△											
4	夾片(圓扁插)		2	Bsp1-1/2H	t=0.4 t=0.5	Ni-Plated					
3	圓端子		2	Bsp1-1/2H	ø4	Ni-Plated					
2	底座(圓孔)		1	Nylon#66	94V-2						
1	外殼(圓扁孔)		1	Nylon#66	94V-2						
編 號		零 件 名 稱		數 量	材 質	規 格		加 工 處 理		備 註	
設計	L,Chun-Ting		941107	品 名	承認圖		無註記公差		第三角法		
製圖	L,Chun-Ting		941107								
描圖	L,Chun-Ting		941107	品 號	SPB-1157		長度 ±0.2 角度				
校對				圖 號	A1157-00A		比例			單位	mm
核準											
採購規範				喜威達企業股份有限公司						檔案號碼	A1157-00A

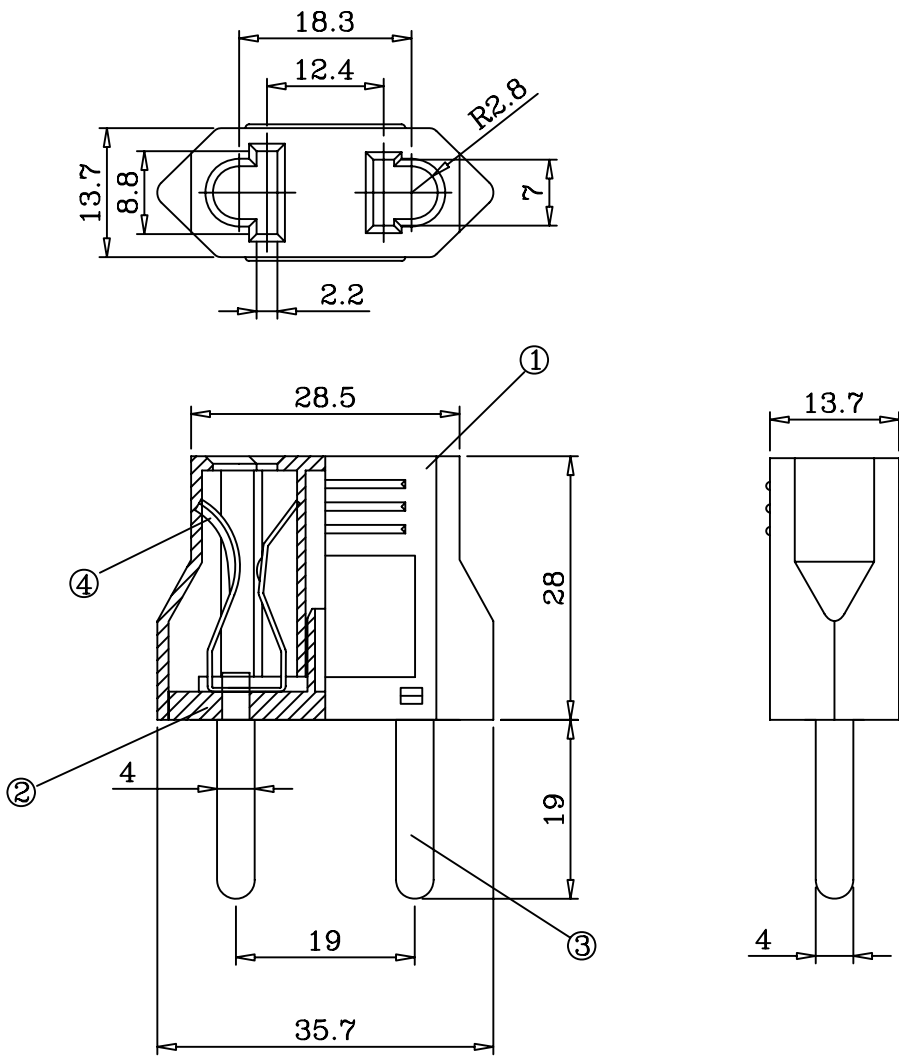
年	月	日	者	正	更	事	記	正	更	△
96	01	22	Ting			因客戶反應插拔力過鬆；修改板厚為0.5mm。				△
